No. EXPEDIENTE
COMPRA MENOR
PROCURADURIA-DAF-CM-2022-0229

PROCURADURÍA GENERAL DE LA REPÚBLICA
CIRCULAR DE RESPUESTA A LOS OFERENTES
 DEPARTAMENTO DE COMPRAS Y CONTRATACIONES
 CIRCULAR No.1

A TODOS LOS OFERENTES CONFORME AL REGISTRO DE INTERESADOS
(Compra Menor y PROCURADURIA-DAF-CM-2022-0229)

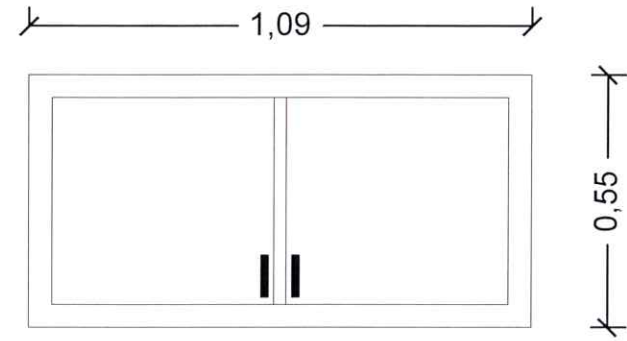
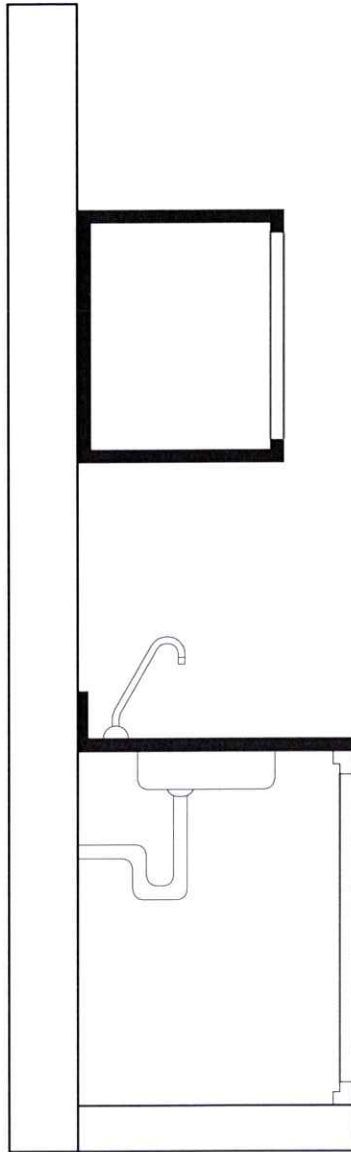
Preguntas 1: Según la referencia 022-3710, ítem no.1 y no.2, ¿Dónde irían las gavetas? Tengan en cuenta que los gabinetes no tienen gavetas ¿No se entiende como sería el asunto de las 4 gavetas en el ala mayor y las 2 puertas del ala menor, ¿cuál sería el ala menor y el ala mayor? Y la configuración de las puertas.

*Esta Serie
Ala menor
y aqui
lleve las
Gavetas*

Respuestas 1: En los gabinetes aéreos las medidas serían de 2.41 metros ala mayor y 1.28 metros ala menor, solo lleva puertas no lleva gavetas. En los gabinetes bajo meseta en el tipo L el ala menor sería la que mide 0.40 metros y en la misma sería que lleva las gavetas, nota aclaramos que los gabinetes de piso están compuestos por dos cuerpos el tipo L y otro de 0.57 metros, el cual solo lleva gavetas. **(ver plano anexo)**
